Rapport de la Réunion commune de la Commission d'experts du RID et du Groupe de travail des transports de marchandises dangereuses sur sa session de printemps 2010¹

Annexe I

Rapport du Groupe de travail sur les citernes

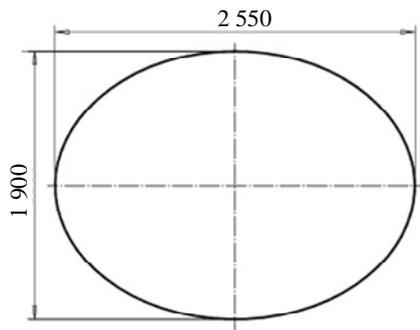
31. Dans le document informel INF.7, la Suède s'est enquis de l'interprétation que donnait la Réunion commune de la section elliptique des citernes, l'affectation aux diverses mesures de protection dépendant notamment de ces données. Avec l'aide de plusieurs photographes, le Groupe de travail a examiné les conditions d'affectation des mesures de protection. Il a estimé qu'il était également possible d'avoir une citerne combinant plusieurs formes (par exemple, où la moitié supérieure pourrait être cylindrique et la moitié inférieure du réservoir pourrait être elliptique). Dans le cas de cette forme, on pourrait affecter la mesure de protection prévue au 6.8.2.1.20 b) 1.

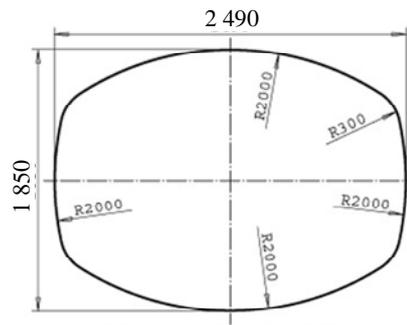
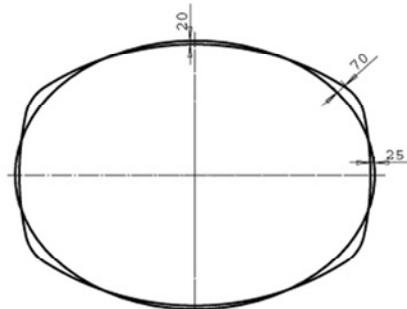
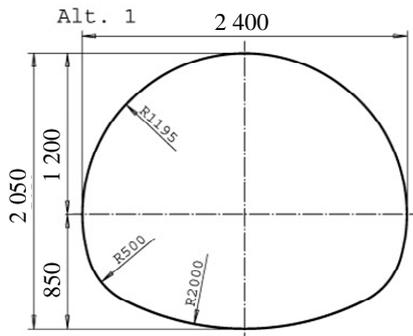
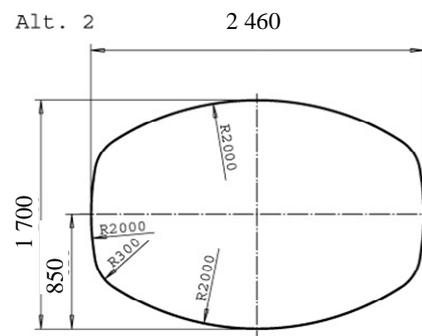
32. Le document informel INF.37, présenté par la Finlande et qui a également été examiné, illustre les formes de citernes que le Groupe de travail classait. Selon cette classification, seule la forme indiquée dans la première illustration (forme elliptique pure du point de vue mathématique) peut exiger cette mesure de protection, même compte tenu des écarts inhérents à la fabrication. Toutes les autres formes doivent être affectées à la mesure de protection du 6.8.2.1.20 b) 4 ou aux «autres» formes correspondantes de la norme EN 13094. Le représentant de l'Allemagne s'est inquiété du fait que les descriptions figurant sous les illustrations ne correspondaient pas aux diagrammes.
